Nota ter beantwoording zienswijzen en ambtshalve aanpassingen bestemmingsplan Voorterrein Nautische Boulevard Wessem

Nota ter beantwoording zienswijzen en ambtshalve aanpassingen inzake het ontwerpbestemmingsplan 'Voorterrein Nautische Boulevard Wessem', Gemeente Maasgouw en het ontwerp Beeldkwaliteitsplan 'Voorterrein Nautische Boulevard Wessem', Gemeente Maasgouw.

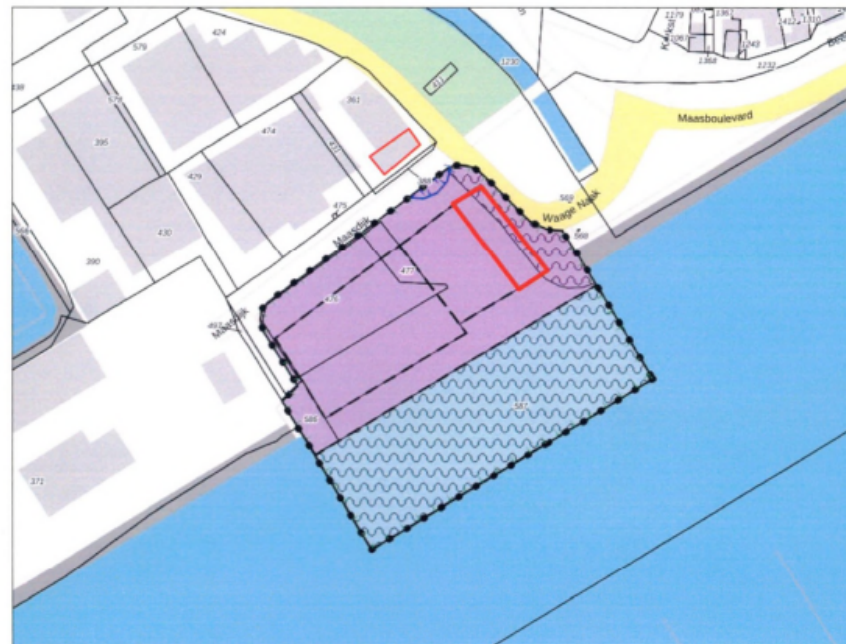
In de toelichting bij het ontwerpbestemmingsplan is onvoldoende gemotiveerd wat de effecten zijn van de beoogde ontwikkeling op de verkeersveiligheid binnen het plangebied en in de omgeving daarvan. In voorbereiding op het onderhavige bestemmingsplan is een verkeersonderzoek (bijlage 8 bij de toelichting) uitgevoerd. In dit onderzoek is het effect van de beoogde bedrijfsbebouwing op de manoeuvreerruimte voor vrachtverkeer en overig materieel niet beschouwd. Inherent aan de reeds bestaande bedrijfsactiviteiten van de bedrijven gevestigd in de Mauritshaven, waaronder Boot Center Wessem en Schreurs Wessem B.V., is het gebruik van groot materieel, bijvoorbeeld het vervoeren van boten van de kade naar de loods met een heftruck of de bevoorrading van de detailhandel. Gelet op de bestaande bedrijfsactiviteiten is het noodzakelijk om voldoende manoeuvreerruimte te behouden en derhalve de verkeersveiligheid binnen de Mauritshaven te waarborgen. Indien het volledige bouwvlak wordt bebouwd, zal de manoeuvreerruimte voor groot materieel in en rondom het plangebied in ernstige mate worden beperkt. Dit geldt in het bijzonder aan de Maasdijk, waar het verkeer van het bedrijventerrein zal worden ontsloten. In de huidige situatie is aan de noordoostelijke zijde van het plangebied een parkeerterrein aanwezig. Dit parkeerterrein wordt in de huidige situatie veelvuldig gebruikt voor het draaien en keren door vrachtverkeer waardoor dergelijke manoeuvres niet op de openbare weg plaatsvinden. Deze uitwijkmogelijkheid wordt door het bebouwen van het parkeerterrein weggenomen en zal leiden tot onveilige verkeerssituaties, bijvoorbeeld bij in- en uitrijden van vrachtwagens ten behoeve van de bevoorrading van Schreurs Wessem B.V.

Daarnaast heeft het ontwerpbestemmingsplan een negatief effect op de verkeersveiligheid langs de kade aan de zuidzijde van het plangebied. In de huidige situatie gebruikt Boot Center Wessem het perceel kadastraal bekend gemeente Wessem, sectie C, nummer 586 ten behoeve van het uit het water halen en het te water laten van boten in het kader van de nautische bedrijfsvoering door middel van heftrucks. Door de situering van het bouwvlak wordt de afstand van de kade tot aan de bebouwing beperkt tot circa 13 meter en wordt de manoeuvreerruimte voor groot materieel ook ernstig beperkt. Hierbij is ook het voornemen om de buitenruimte rondom de beoogde bedrijfsbebouwing geschikt te maken voor wandelen en verblijven zoals vastgelegd in het Beeldkwaliteitsplan (bijlage 1 bij de toelichting) van belang. De beperking van manoeuvreerruimte voor vrachtverkeer en de toename van wandelaars langs de Maasdijk en de kadepercelen zullen naar verwachting leiden tot een onveilige verkeerssituatie. Daarbij is tevens van belang dat in het ontwerpbestemmingsplan en het Beeldkwaliteitsplan het perceel nummer 586 wordt beschouwd als een voor publiek toegankelijke ruimte ten behoeve van onder andere wandelen en verblijven. Gelet op de verkeersveiligheid en de veiligheid van het materieel van cliënten op dit perceel is de beoogde invulling zoals beschreven niet wenselijk.

Verder wordt in het verkeersonderzoek en de projectomschrijving gezocht naar een parkeeroplossing in de openbare ruimte, waaronder het zijdelings parkeren langs de Maasdijk en de Waage Naak. Dit leidt wederom tot een beperking van de manoeuvreerruimte voor voertuigen en met name vrachtverkeer langs de Maasdijk en Waage Naak. De effecten van het onderhavige plan op de verkeersveiligheid dienen nader te worden beschouwd.
